Comune di Altavilla Vic.na

VARIANTE N. 7 AL PI Piano degli Interventi

Deduzioni del Consiglio Comunale alle Osservazioni

Relazione alle osservazioni

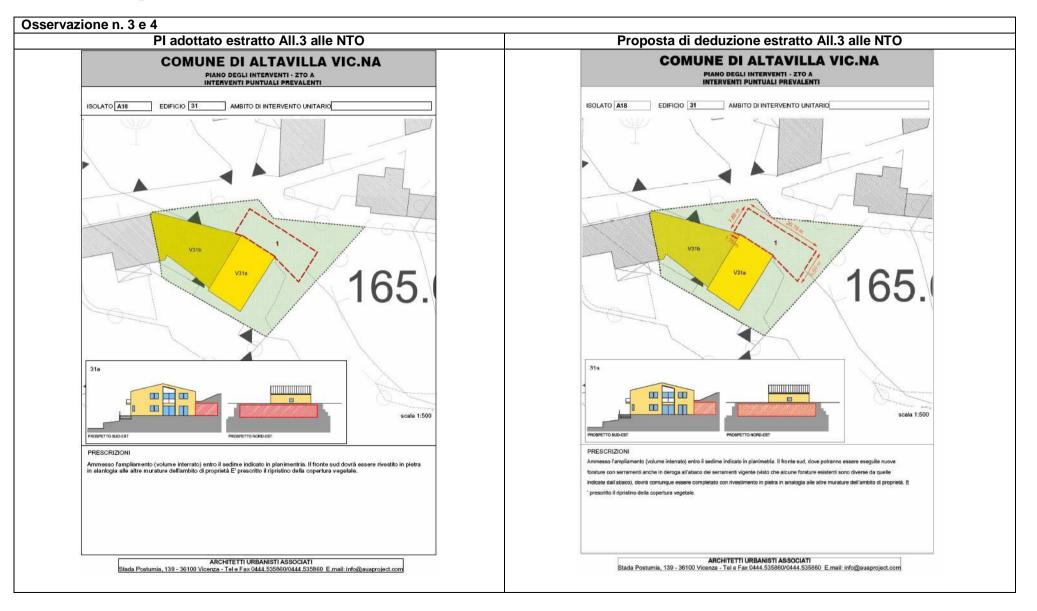
4	12215	09/08/2013	BONETTO MAURO E DAL LAGO NADIA	Visto che nell'Allegato 3 le schede A/18 31a e 31b riportano un ampliamento massimo di mc500, come richiesto dagli scriventi proprietari, mentre il sedime di tale ampliamento, presente nelle schede stesse, non permetterebbe lo sfruttamento dei mc 500 previsti, si inoltra istanza formale, affinché venga modificato il sedime nella scheda denominata A/18 31a e 31b e facente parte integrante dell'allegato 3, con il sedime di cui all'allegato 5 della nota presentata in data 21	Poichè lo schema planimetrico riportato nella scheda A/18n. 31 non è perfettamente in scala, si ritiene opportuno indicare le misure principali del sedime di massimo ingombro (che comunque coincide con quanto proposto).	Favorevole, nei termini precisati	riportate le misure nello schema della scheda A18_31
